Auto No. 9674 del 02 de octubre de 2020

AUTO N° **09674**

“Por el cual se ordena el archivo de la solicitud de Licencia Ambiental iniciada a través del Auto 0892 del 8 de marzo de 2019 y se toman otras determinaciones”

El Proyecto Explotación Subterránea de Minerales Auroargentíferos Soto Norte, con una huella en superficie de 161,97 ha, planteó dos frentes de trabajo que estarían comunicados entre sí por intermedio de los túneles gemelos.

Figura 4-1 Pasos y Aspectos Considerados para la Definición y Delimitación del Área de Influencia

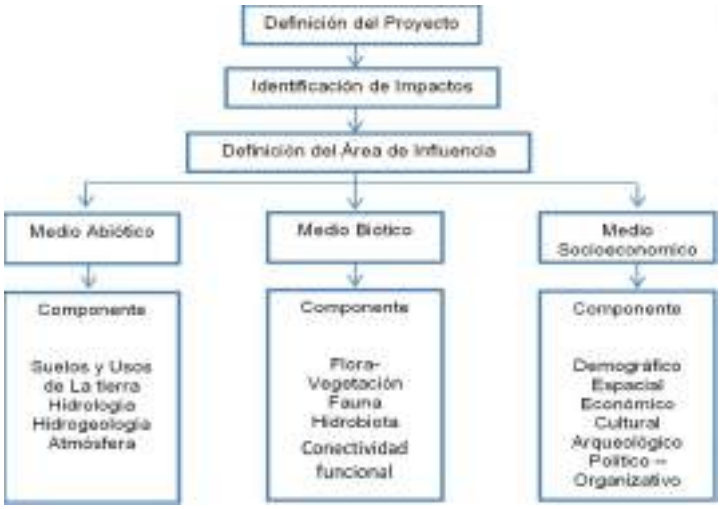
Dicha información fue requerida por esta Autoridad según el requerimiento 67 numeral (d) del acta 91 de 2019*: "Modelar las condiciones esperadas en el río Vetas y aguas debajo de la confluencia entre el río Vetas con el río Suratá"*, lo cual no fue atendido por la Sociedad considerando los resultados del nuevo modelo de calidad del agua allegado por la Sociedad en respuesta a los requerimientos de información adicional y a la definición de longitud de influencia previamente referida. La ausencia de este análisis incide directamente en la valoración del

En concordancia con lo anterior, dadas las debilidades en los análisis efectuados, existe un alto grado de incertidumbre en cuanto a los cambios en la composición y funcionalidad de los ecosistemas para evaluar la respuesta real del desplazamiento de las especies y la calidad de hábitat por la modificación en los ecosistemas presentes en el área. En este sentido no se tiene un planteamiento certero para el manejo del impacto, su escala de manifestación y su interacción con otros componentes que define la integridad ecológica, considerando adicionalmente, que los resultados obtenidos no representan la realidad actual de la región en cuanto al atributo de conectividad ecológica, lo cual lleva a cuestionar la trascendencia y el dominio del impacto, y como consecuencia, la delimitación actual del área de influencia.

Figura 5-1 Curva de Duración de Caudales Simulados vs Registrados Periodos de Validación 1996-2002 Y 2013-2015

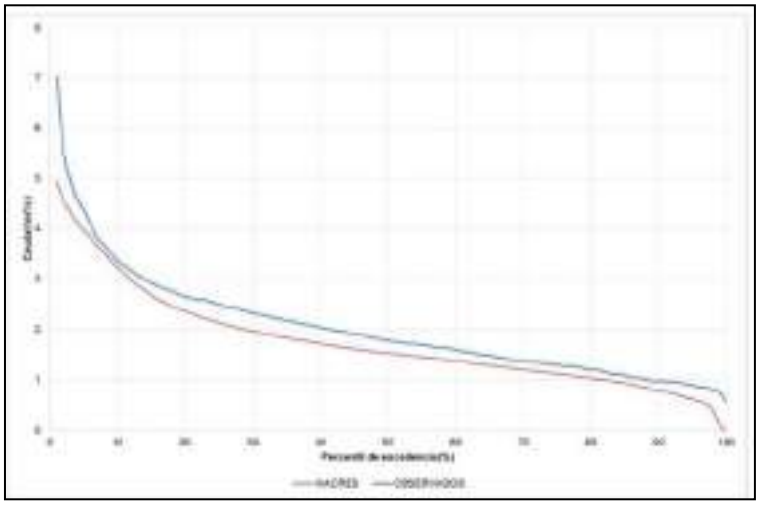
En el numeral 5.1.5.11.9 la sociedad describe el análisis de sensibilidad realizado, en donde a partir de los resultados obtenidos de caudal para cada subcuenca, compara los rendimientos hídricos y las curvas de duración de caudal para cada unidad de respuesta hidrológica, y concluye que el modelo IHACRES presenta los valores de rendimiento hídrico más cercano a la media de todos los modelos utilizados. Adicionalmente, la sociedad presenta la siguiente matriz para justificar la selección del modelo IHACRES:

no analiza lo que representa la reducción del caudal base en los diferentes meses del año o en condiciones extremas como puede ser la presencia de un fenómeno de El Niño fuerte, o simplemente, durante los meses de menores precipitaciones del año. Tal ausencia de análisis tanto en la evaluación de los impactos como en los planes de manejo ambiental propuestos no permite un pronunciamiento respecto de sobre de la solicitud de la licencia ambiental del proyecto "Soto Norte".
